大間原子力発電所審査資料	
資料番号	OM1-CA130-R01
提出年月日	2020年9月28日

大間原子力発電所  
地下構造の評価について  
(コメント回答 その2)  
(補足説明資料)

・本資料では、地下構造の評価に係る下表の指摘事項について回答する。

各観測点の地盤の標高及び表土の層厚

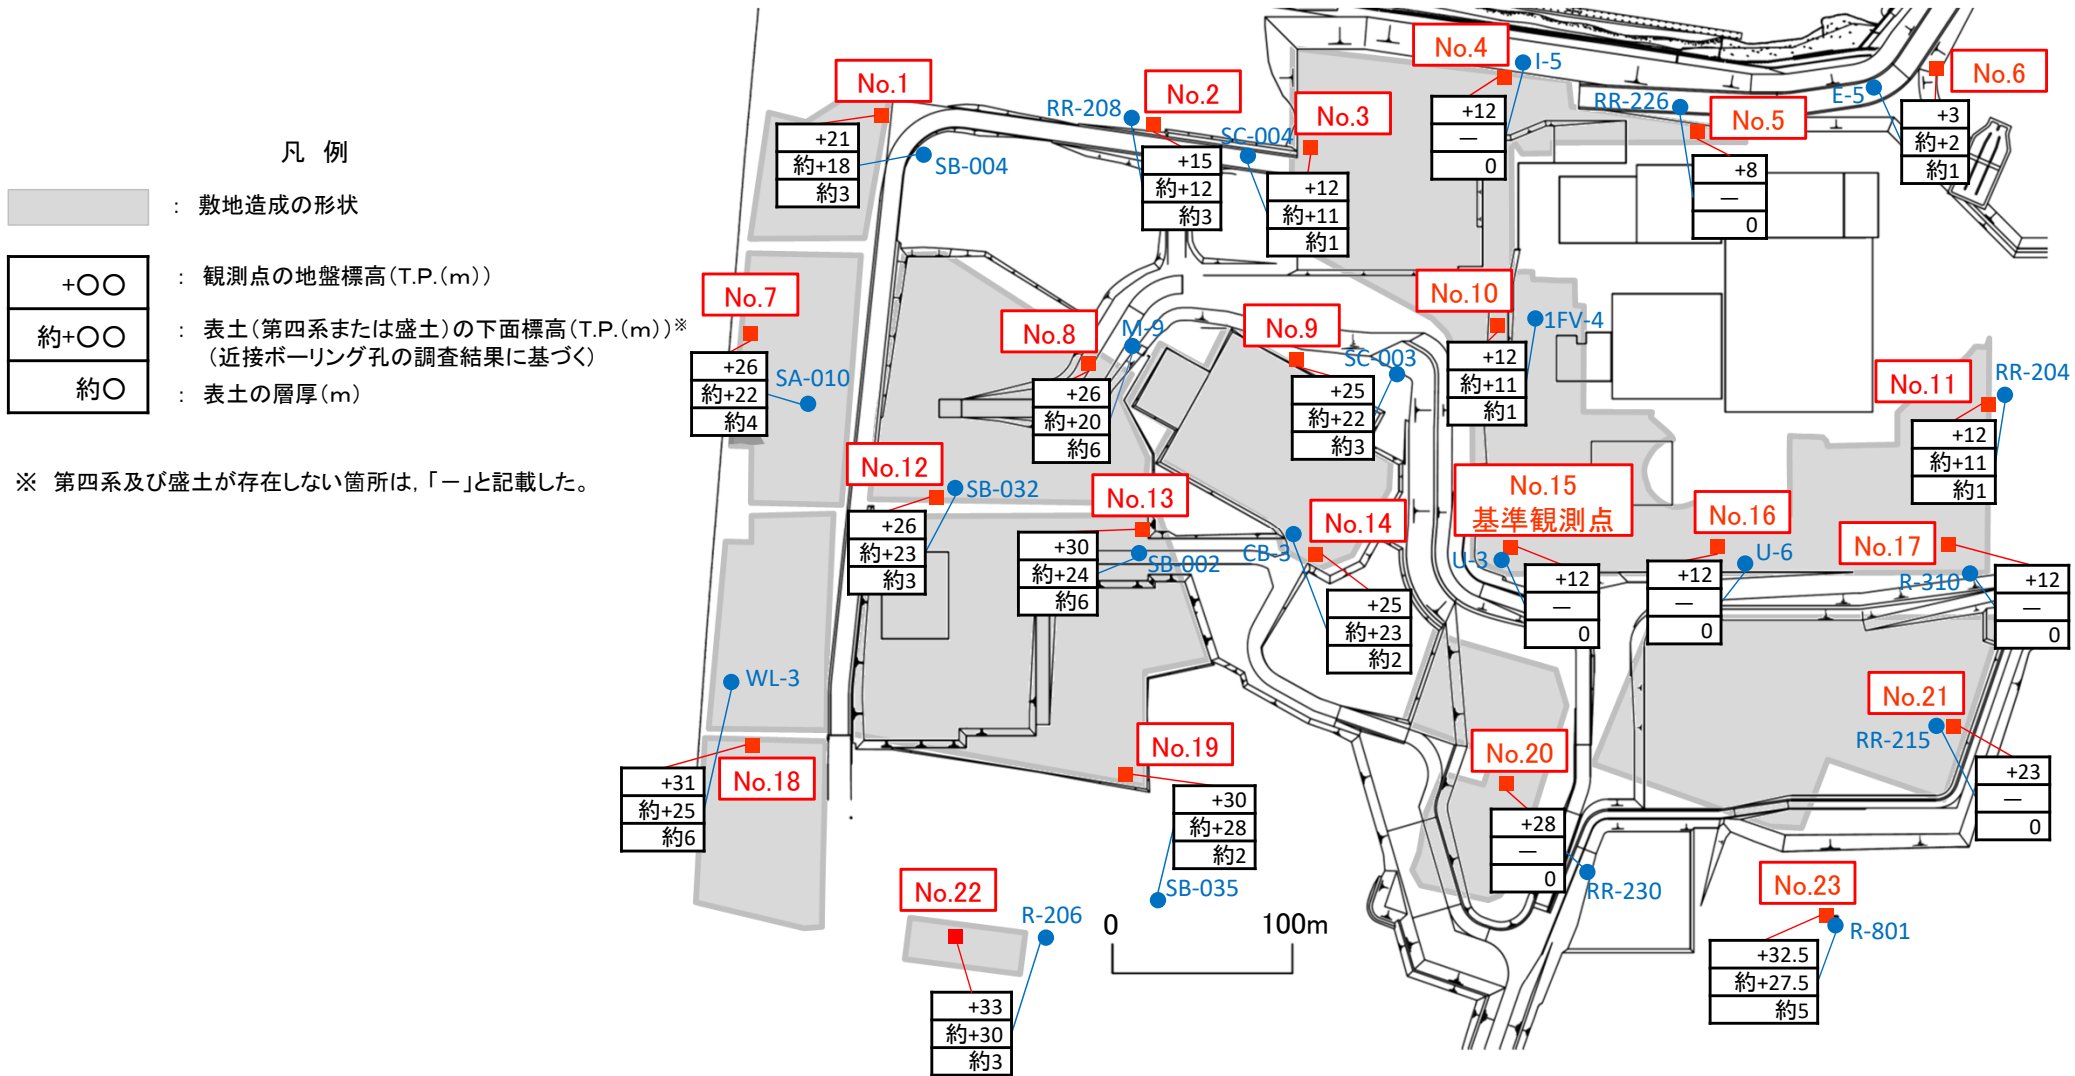
コメントNo.S3-13

領域1における周期特性の確認

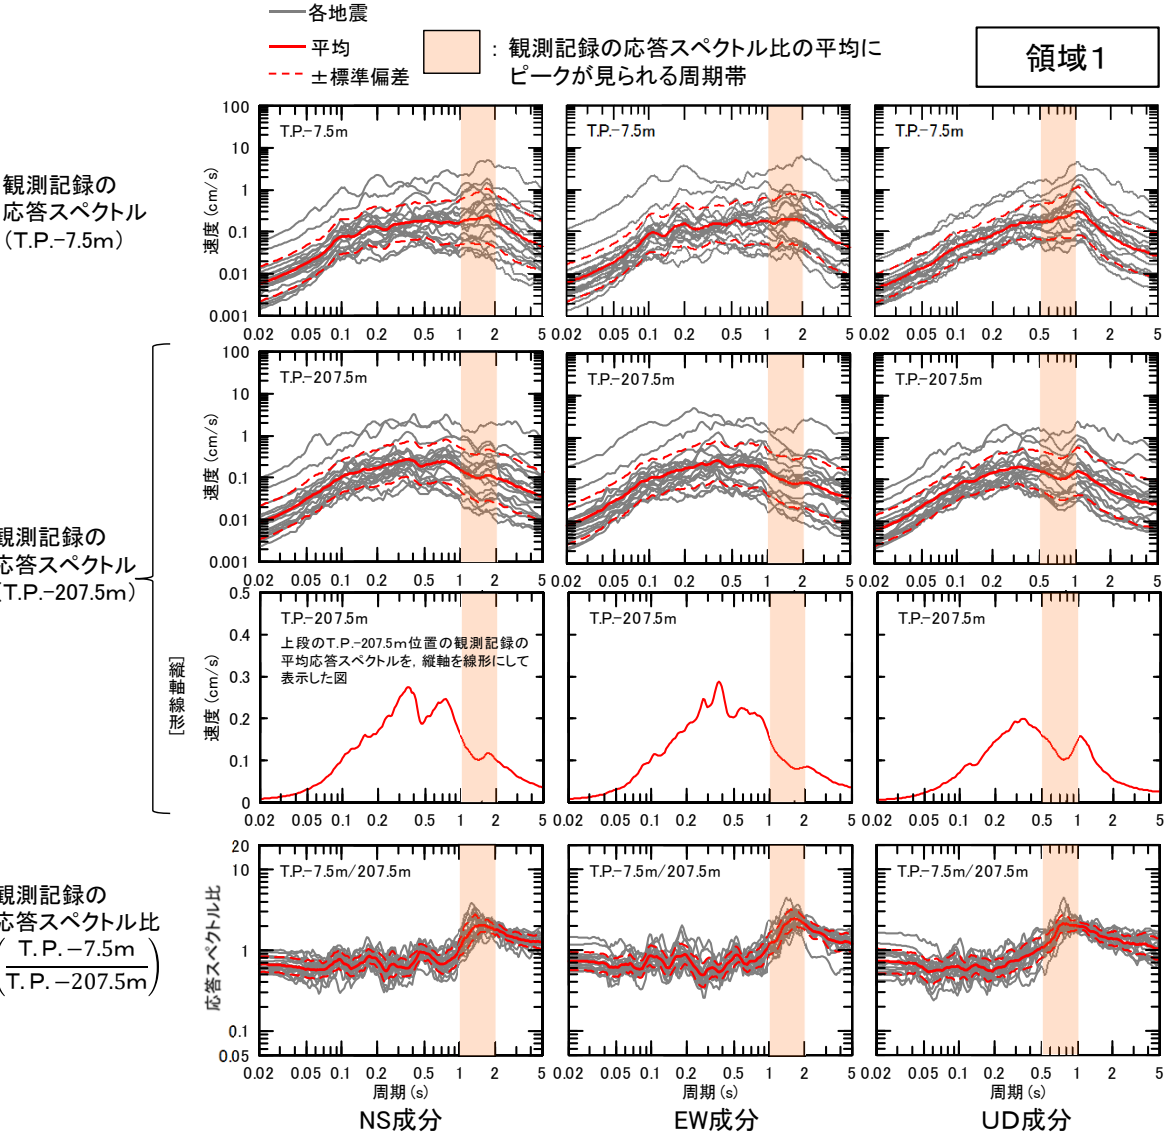
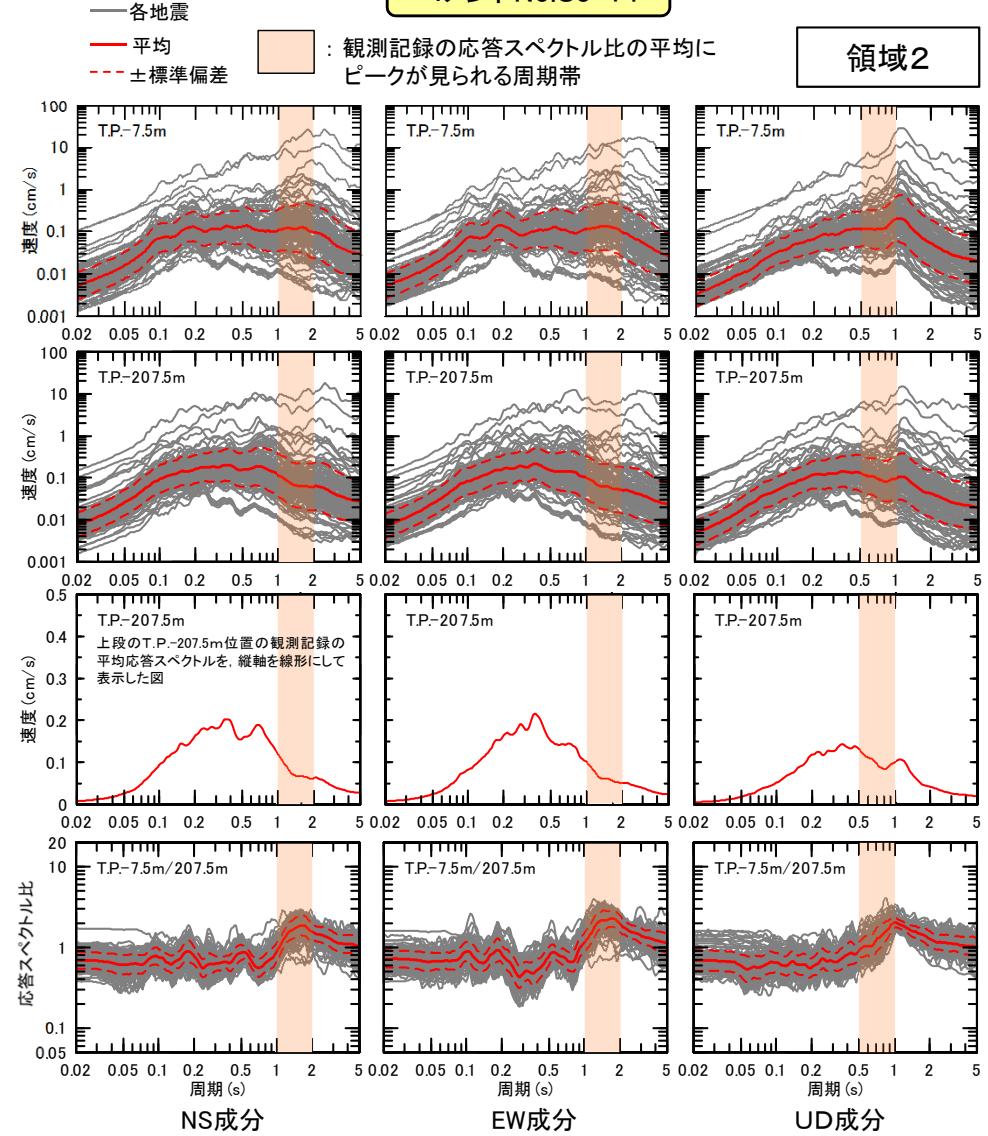
コメントNo.S3-14

- 応答スペクトル比(T.P.-7.5m/T.P.-207.5m)において、水平動の周期約1秒～約2秒、鉛直動の周期約0.5秒～約1秒にピークが見られ、同周期帯にT.P.-207.5m位置の観測記録の応答スペクトルの谷が見られる。

領域3における周期特性の確認

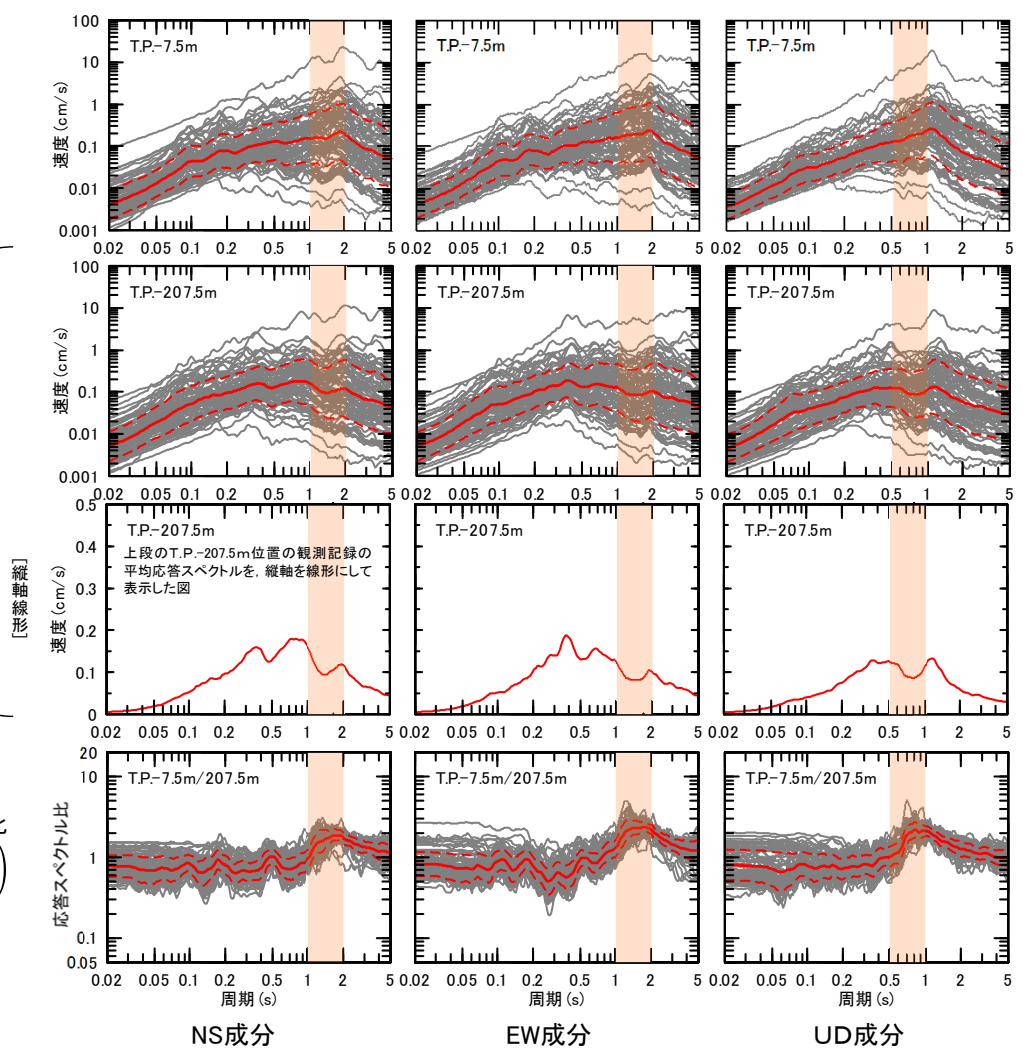
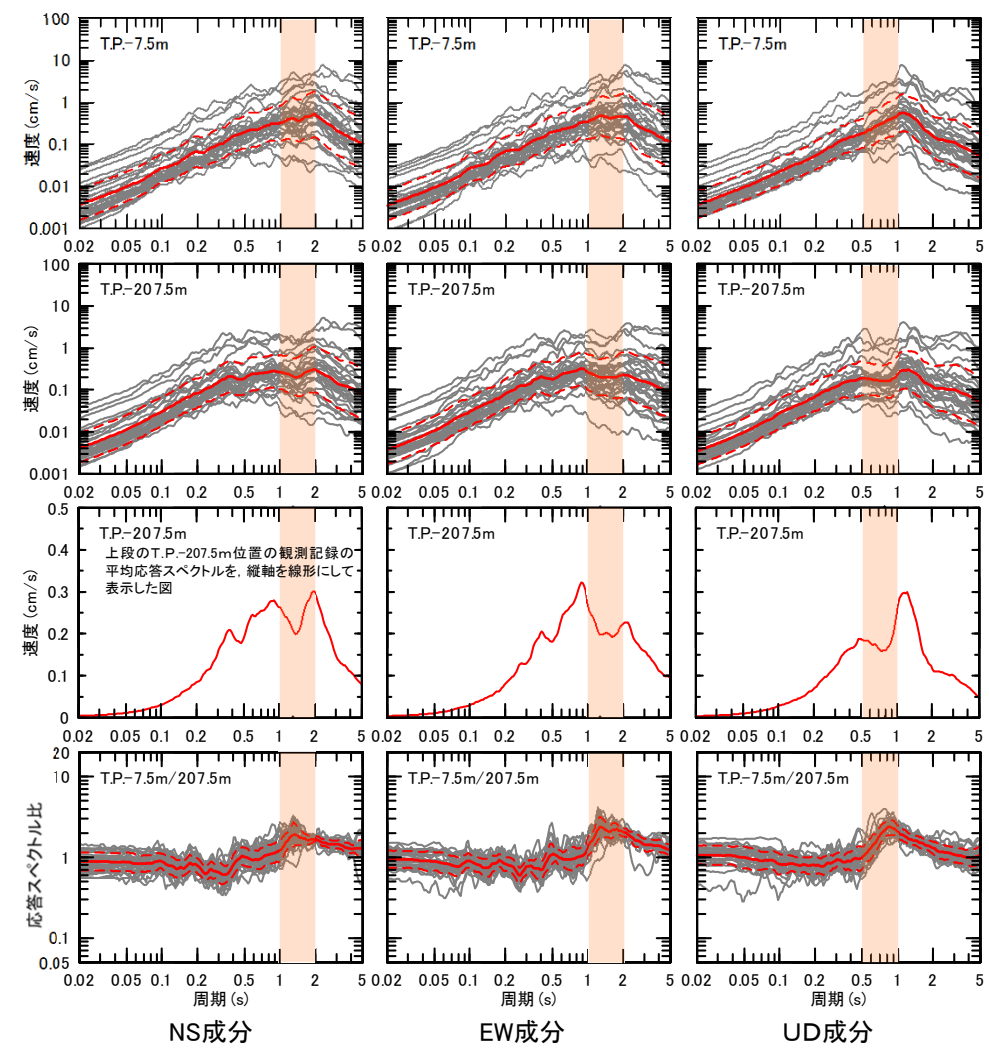
コメントNo.S3-14

- 応答スペクトル比(T.P.-7.5m/T.P.-207.5m)において、水平動の周期約1秒～約2秒、鉛直動の周期約0.5秒～約1秒にピークが見られ、同周期帯でT.P.-207.5m位置の観測記録の応答スペクトルに谷が見られる。

領域5における周期特性の確認

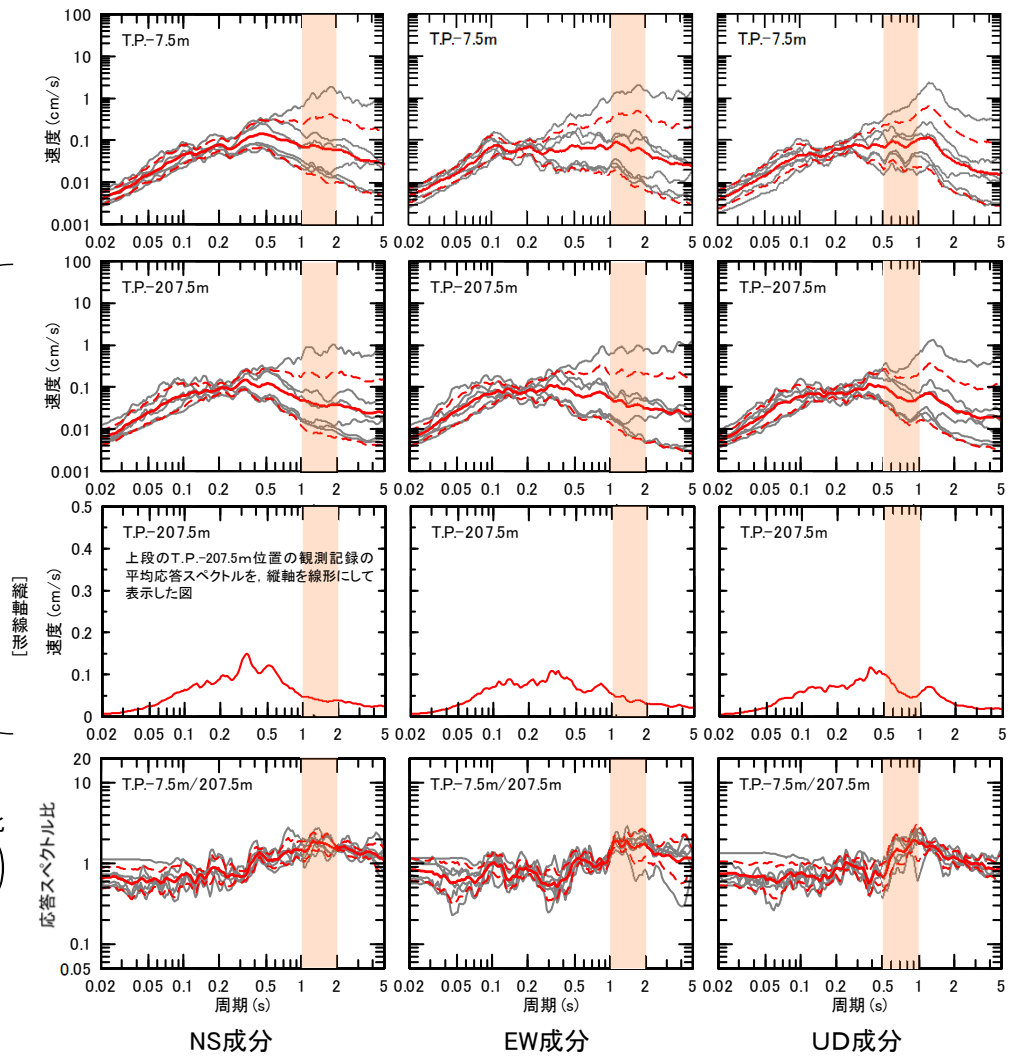
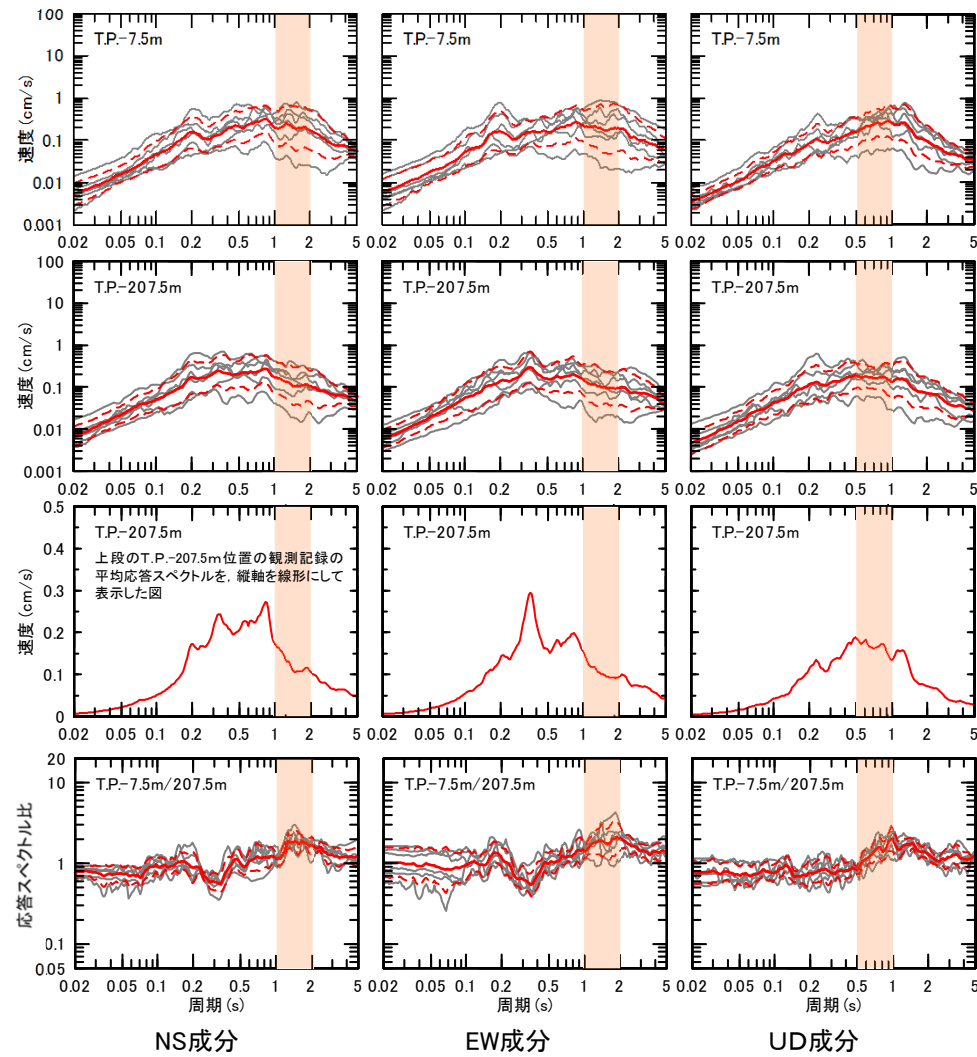
コメントNo.S3-14

- 領域5及び領域6については、観測記録が少なく、T.P.-207.5m位置の観測記録の応答スペクトルの谷の位置は必ずしも明瞭ではない。
- 応答スペクトル比(T.P.-7.5m/T.P.-207.5m)の傾向は、領域1～4とおおむね同様である。

領域7における周期特性の確認

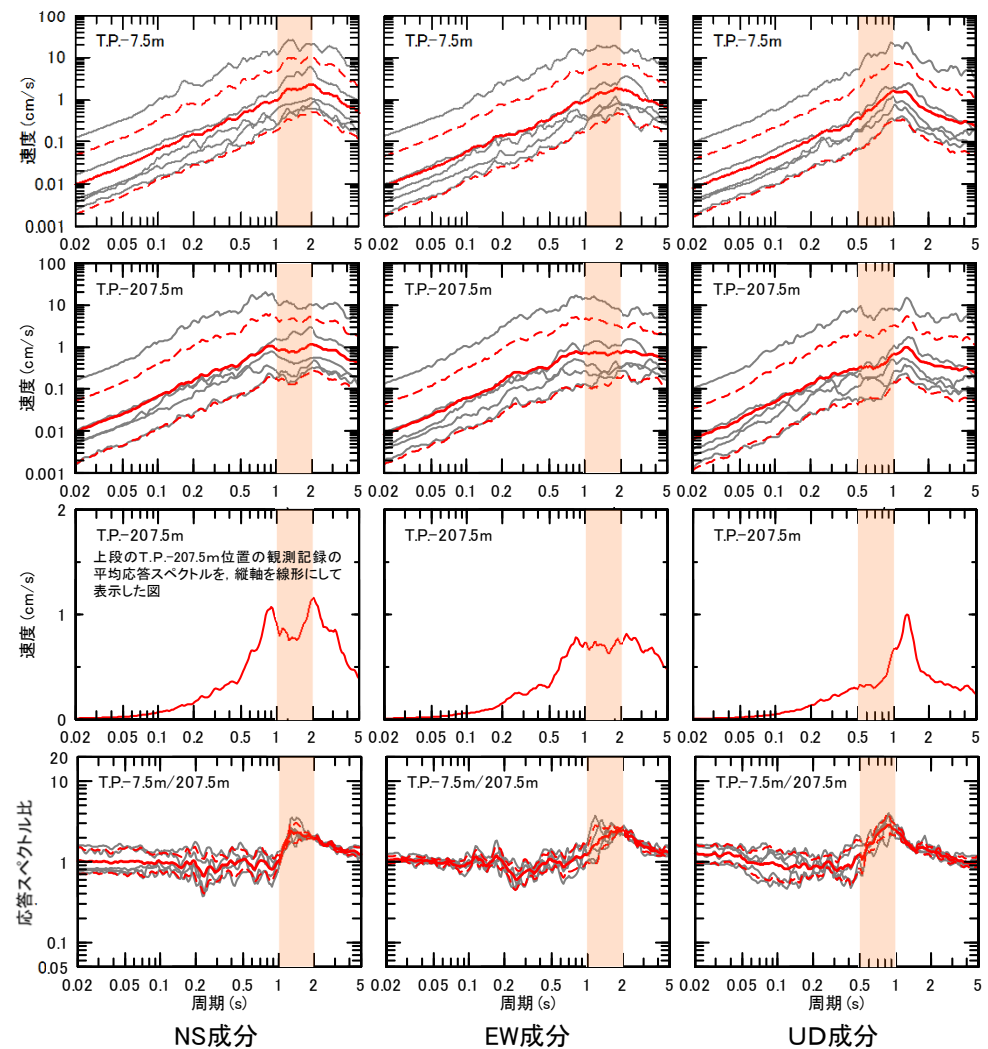
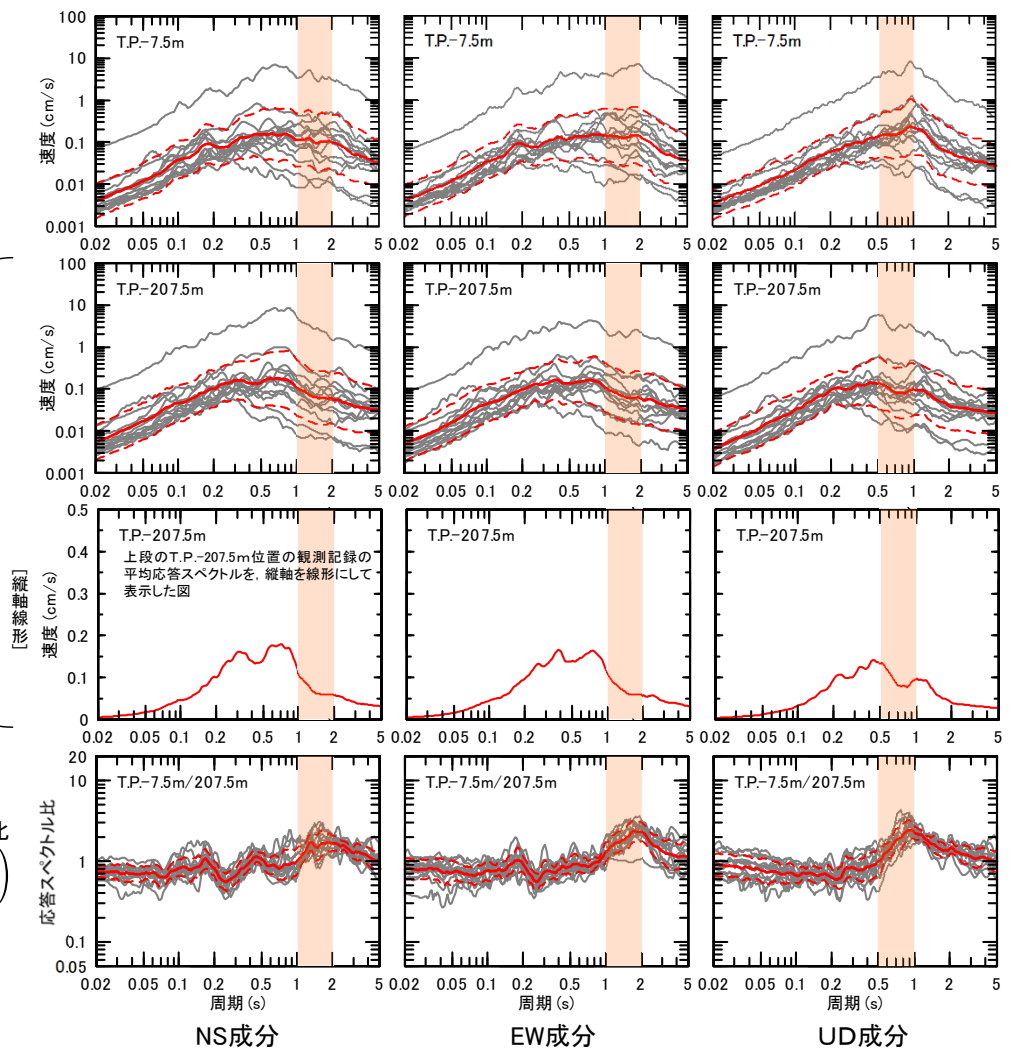
コメントNo.S3-14

- 領域7及び領域8については、領域5及び領域6と同様に観測記録が少なく、T.P.-207.5m位置の観測記録の応答スペクトルの谷の位置は必ずしも明瞭ではない。
- 応答スペクトル比(T.P.-7.5m/T.P.-207.5m)の傾向は、領域1~4とおおむね同様である。
